盐城市联明机械有限公司  
年产 7 万台空压机及 100 台柜体除尘器  
项目

一般变动环境影响分析

建设单位：盐城市联明机械有限公司

2025 年 5 月

图 1.2 变动后厂内平面布置

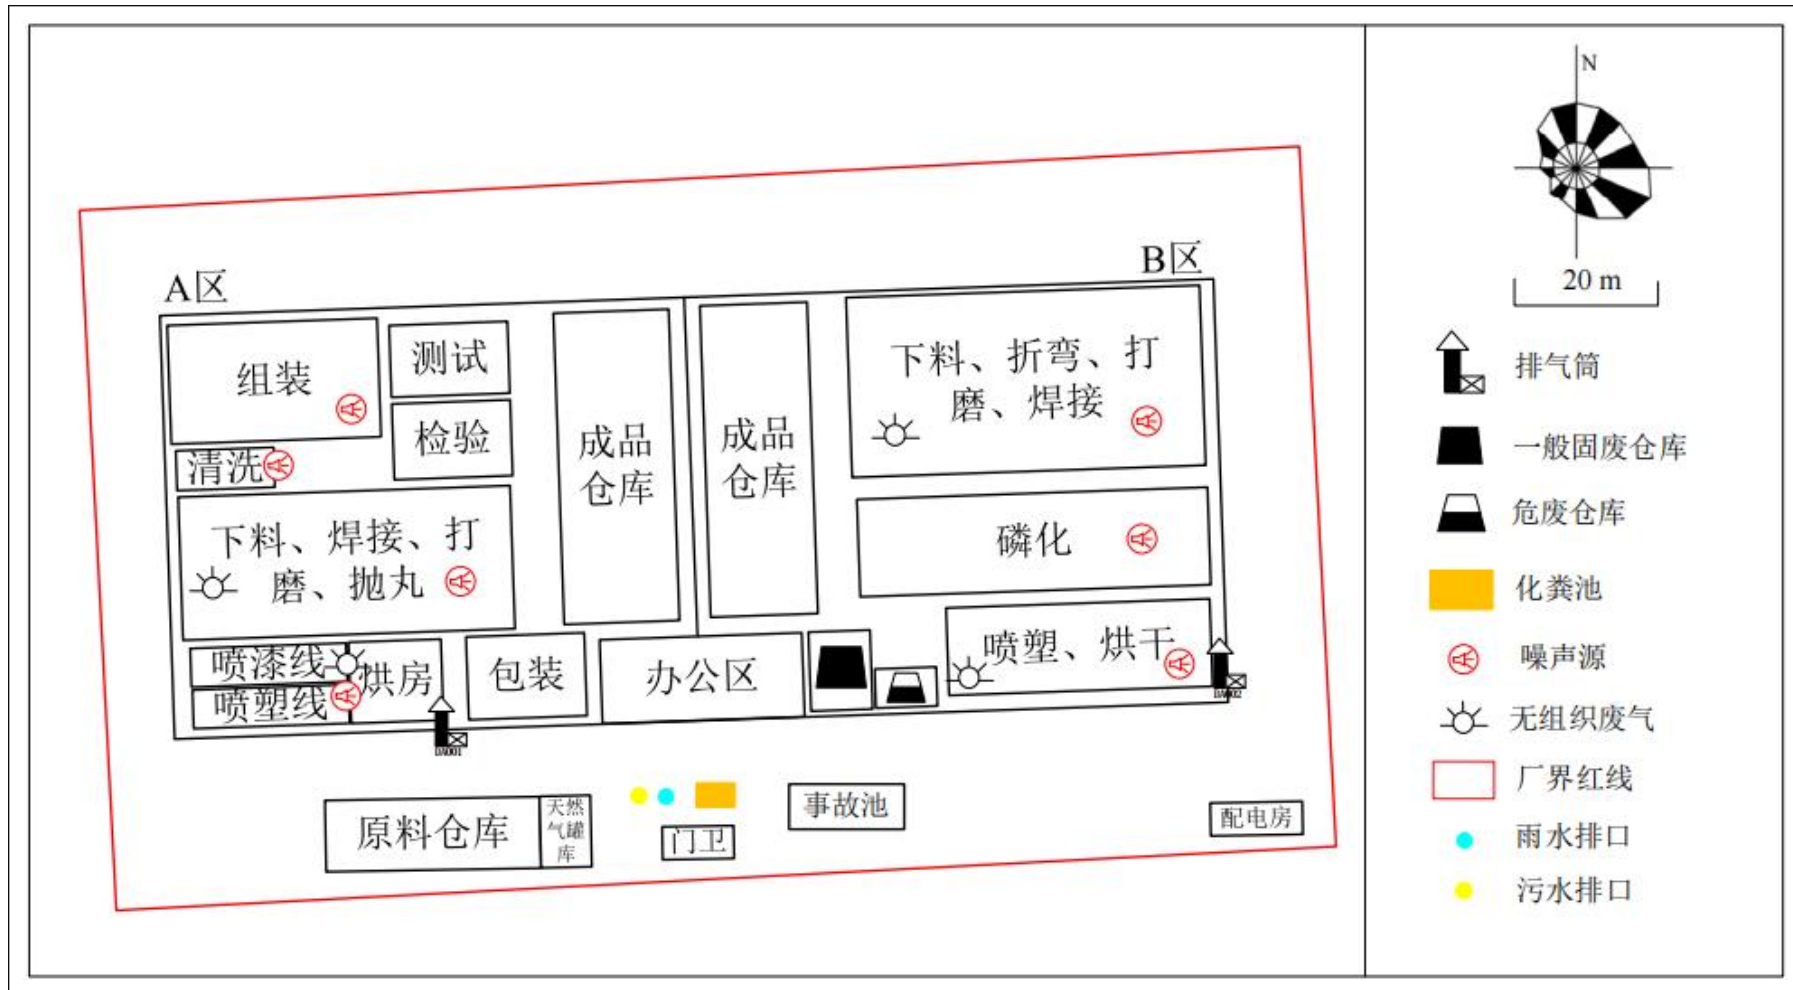
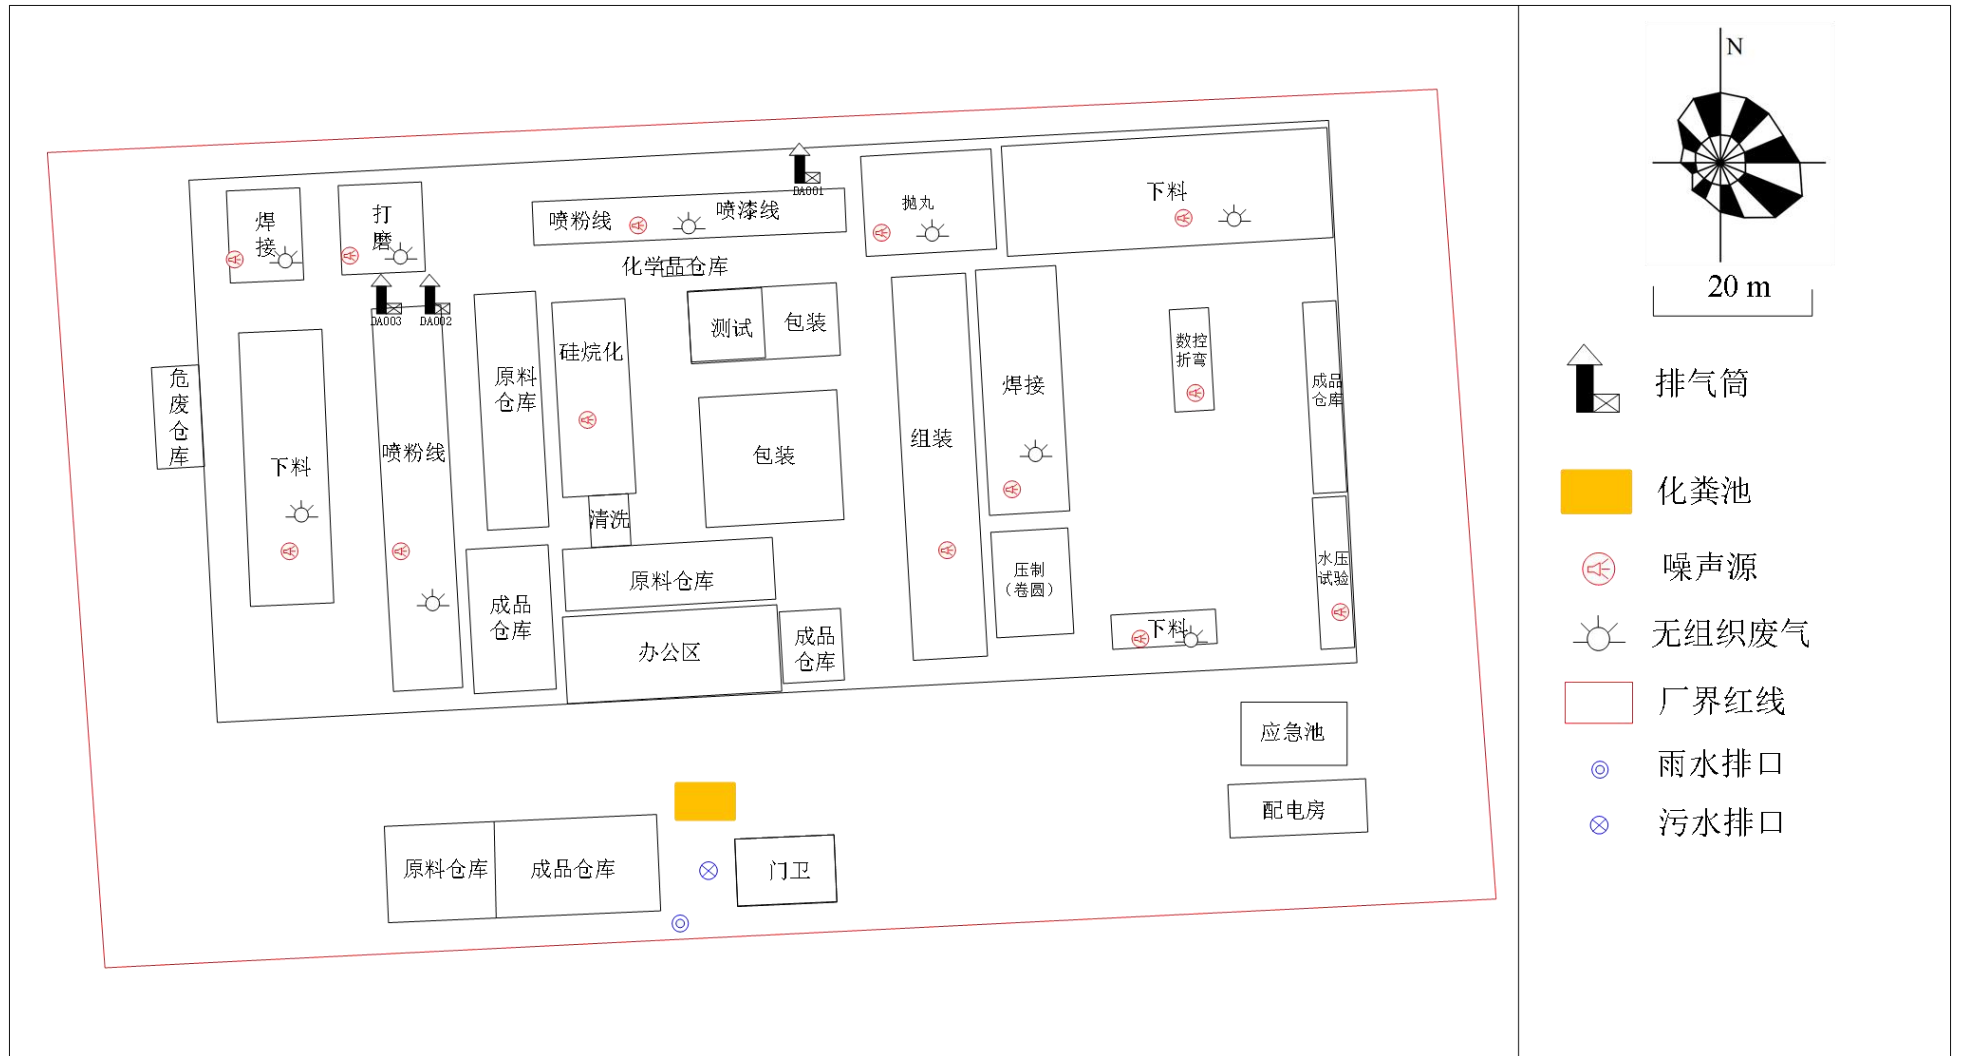
变更前厂内平面布置见图 1.1，变更后，厂内平面布置见图 1.2。

项目平面布置因生产需求进行局部调整，以上变动未增加污染物因子及污染物排放量，未导致卫生防护距离新增敏感点，故属于一般变动。

图1.7 柜体及除尘器生产工艺流程图（变动后）

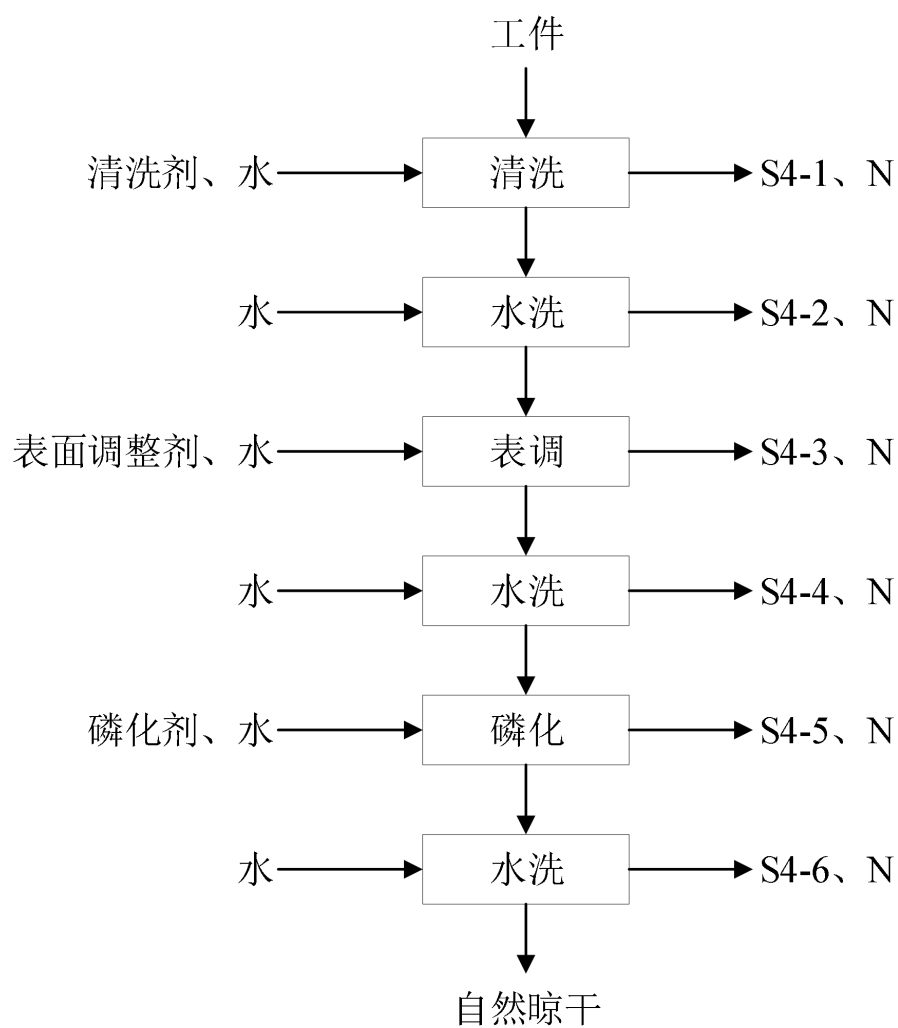
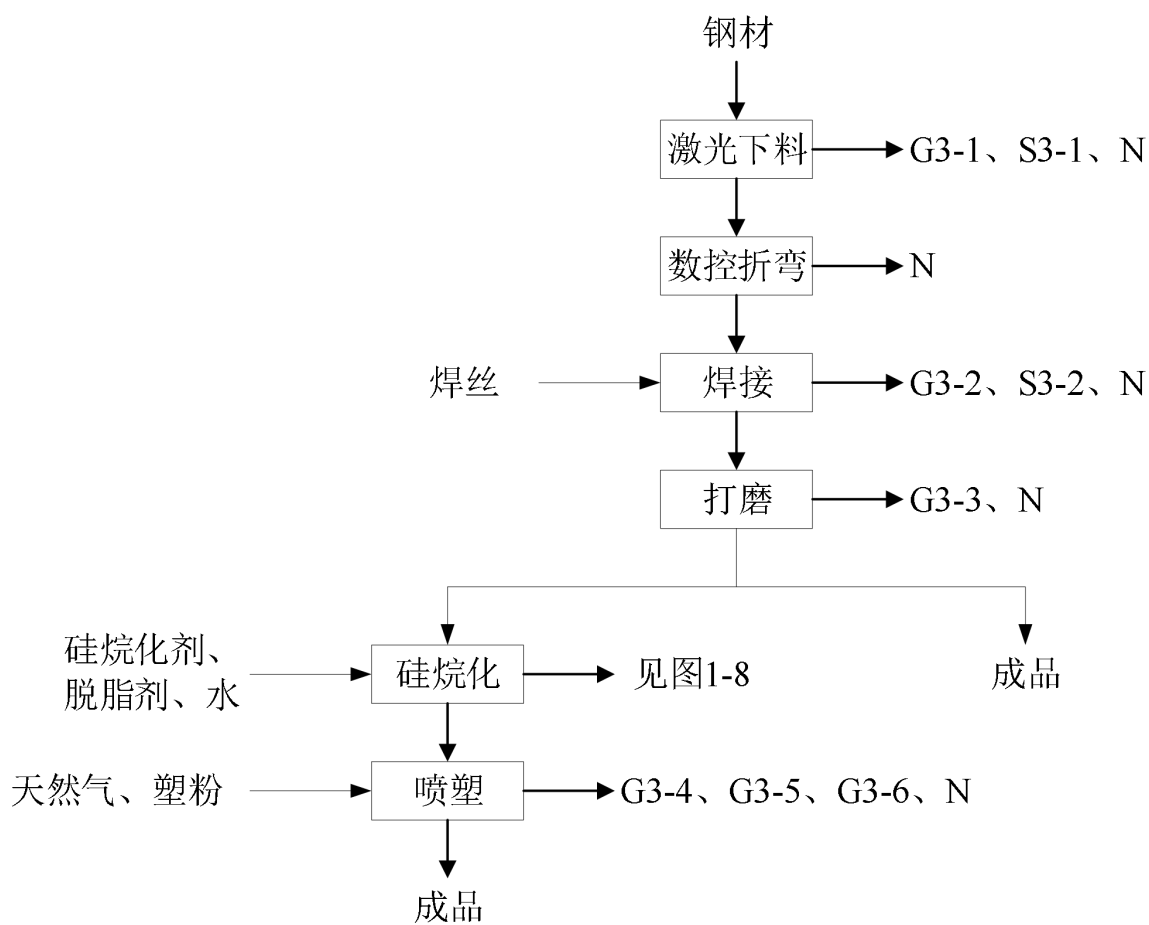
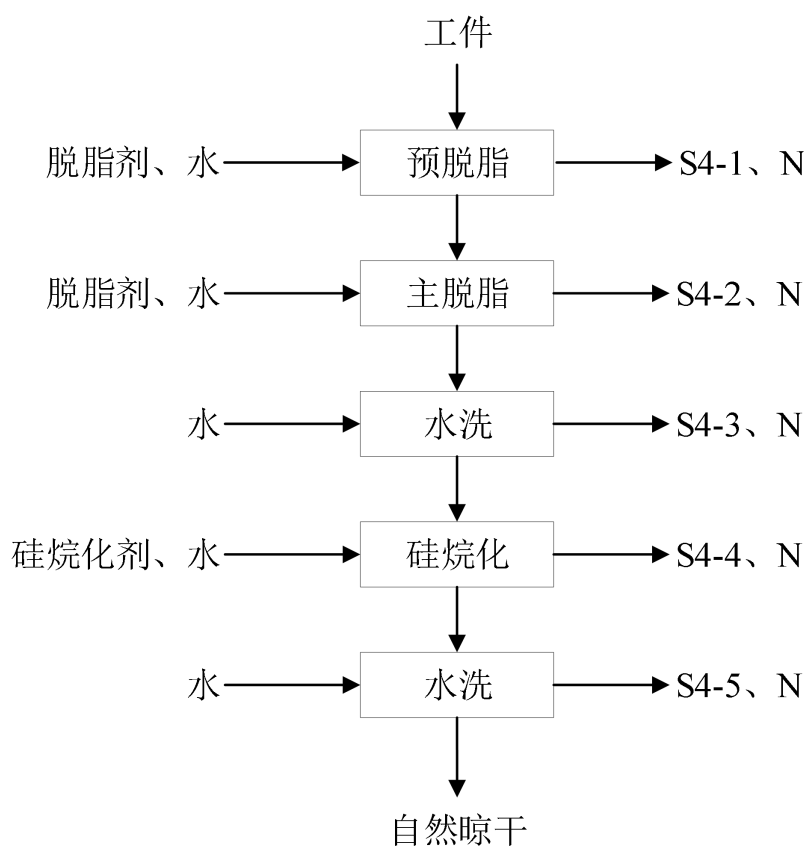
与环评设计工艺对比,柜体及除尘器生产工艺流程发生变动,其余工艺未发生变动。

项目建设过程中，实际建设中磷化工段变更为硅烷化工段，硅烷化废液委托有资质单位处置，不外排，不新增产污。其他工艺未发生变动。

图 1-10 本项目生产工艺废气收集处理工艺流程图（变动后）

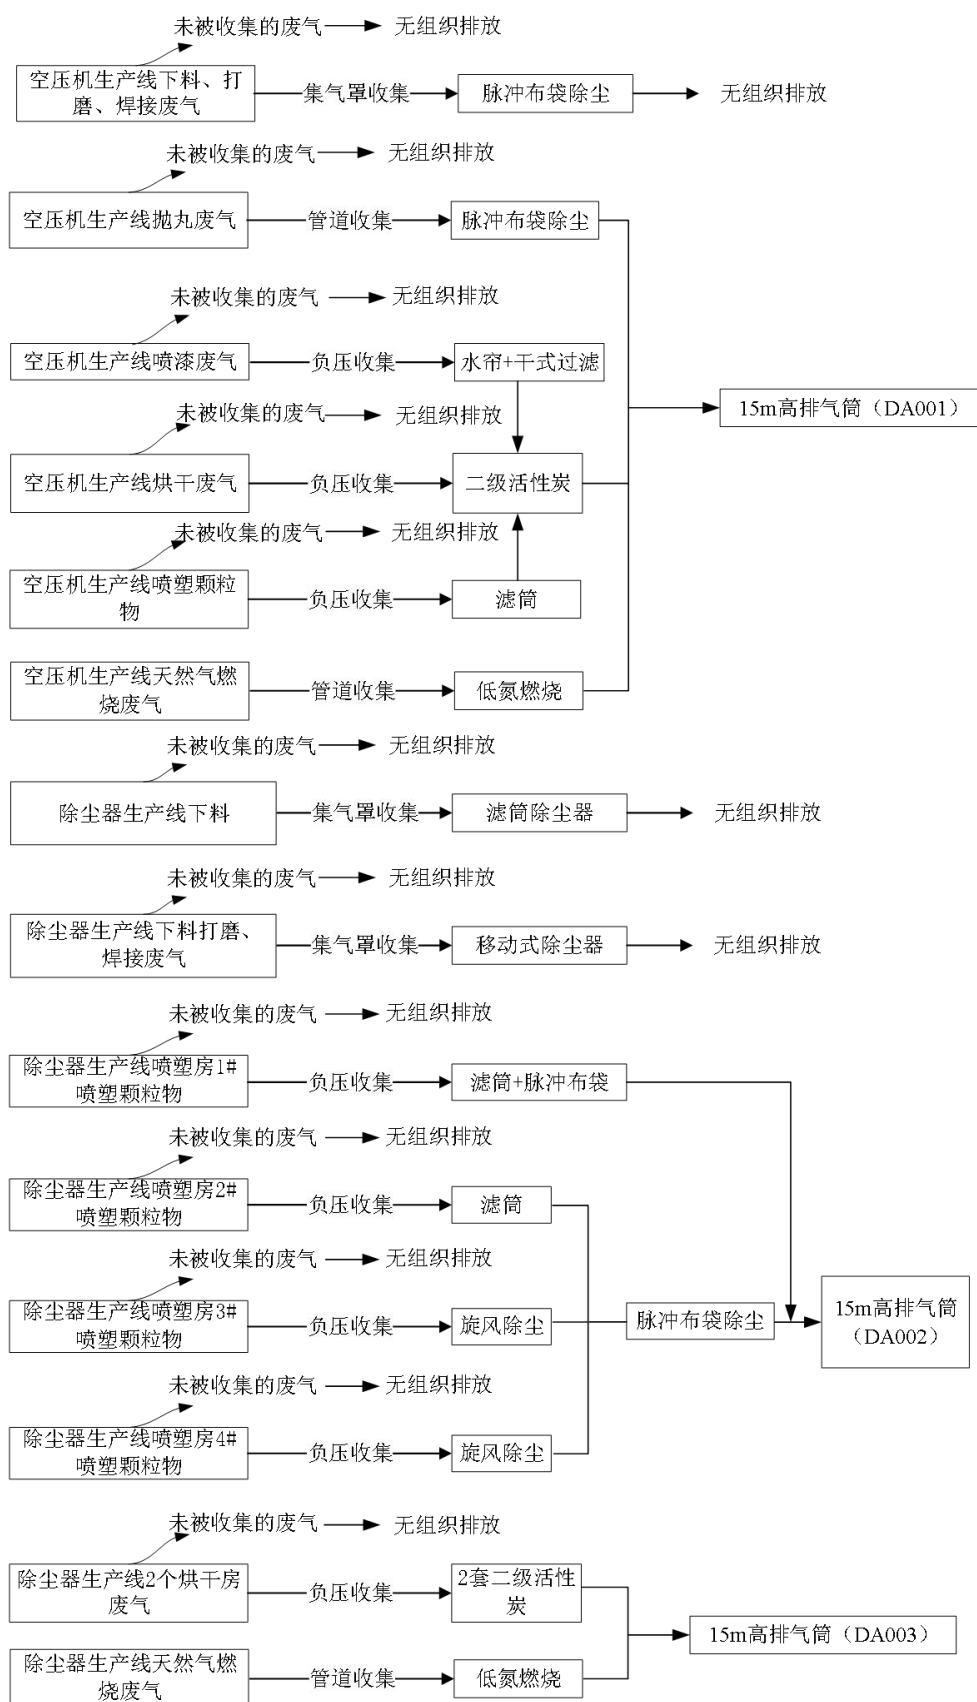
项目建设过程中, 废气污染防治措施发生变动:

废气	环评审批意见要求	实际建设	一般变动影响分析
空压机生产线			
下料、打磨、焊接废气	集气罩收集后通过脉冲布袋除尘设施处理后无组织排放。	集气罩收集后通过脉冲布袋除尘设施处理后无组织排放。	无变动
抛丸废气		管道收集通过脉冲布袋除尘设施处理后并入 15m 高（DA001）排气筒排放	废气无组织排放改为有组织排放，同时检测结果表明设备变动未增加污染物因子及污染物排放量，故此项变动属于一般变动。
喷塑粉尘	采用负压收集系统，粉尘经滤筒除尘装置处理后并入 15m 高（DA001）排气筒排放	采用负压收集系统，粉尘经滤筒除尘装置+二级活性炭处理后并入 15m 高（DA001）排气筒排放	检测结果表明设备变动未增加污染物因子及污染物排放量，故此项变动属于一般变动。
喷漆漆雾	采用负压收集系统，经水帘+干式过滤+缓冲箱+二级活性炭处理后并入 15m 高（DA001）排气筒排放	采用负压收集系统，经水帘+干式过滤+二级活性炭处理后并入 15m 高（DA001）排气筒排放	废气缓冲箱冷却变更为管道冷却，检测结果表明设备变动未增加污染物因子及污染物排放量，故此项变动属于一般变动。
烘干、喷漆有机废气	采用负压收集系统，缓冲箱+二级活性炭处理后并入 15m 高（DA001）排气筒排放	采用负压收集系统，二级活性炭处理后并入 15m 高（DA001）排气筒排放	
天然气燃烧废气	管道收集后采用低氮燃烧法并入 15m 高（DA001）排气筒排放	管道收集后采用低氮燃烧法并入 15m 高（DA001）排气筒排放	无变动
除尘器生产线			
激光下料废气	集气罩收集后通过滤筒除尘器处理后无组织排放。	集气罩收集后通过滤筒除尘器处理后无组织排放。	无变动
打磨、焊接废气		集气罩收集后通过移动式除尘器处理后无组织排放。	检测结果表明设备变动未增加污染物因子及污染物排放量，故此项变动属于一般变动。

废气	环评审批意见要求	实际建设	一般变动影响分析
喷塑粉尘 (喷塑线 共 4 个喷 塑房、2 个 烘干房)	采用负压收集系统, 粉尘经 滤筒除尘装置处理后并入 15m 高 (DA002) 排气筒排 放	喷塑过程是在专用喷塑房内 (共 4 个) 进行, 负压收集后, 其中 1 个喷房粉尘经滤筒+布袋除尘 装置处理后经过 15m 高排气筒 (DA002) 排放, 另外 3 个分别 通过滤筒、旋风除尘、旋风除尘 处理后合并通过 1 套布袋除尘器 处理后经过 15m 高排气筒 (DA002) 排放。	污染防治措施强化, 此项变动属于一般 变动。
烘干废气 (喷塑线 共 4 个喷 塑房、2 个 烘干房)	采用负压收集系统, 缓冲箱 +二级活性炭处理后并入 15m 高 (DA002) 排气筒排 放	2 个烘干房采用负压收集系统, 分别通过 2 套二级活性炭处理后 并入 15m 高 (DA003) 排气筒排 放	新增排气筒不属于 主要排气筒, 检测结 果表明设备变动未 增加污染物因子及 污染物排放量, 故此 项变动属于一般变 动。
天然气燃 烧废气	管道收集后采用低氮燃烧 法并入 15m 高 (DA002) 排 气筒排放	管道收集后采用低氮燃烧法并 入 15m 高 (DA003) 排气筒排放	排放排气筒由 DA002 变更为 DA003, 新增排气筒 不属于主要排气筒
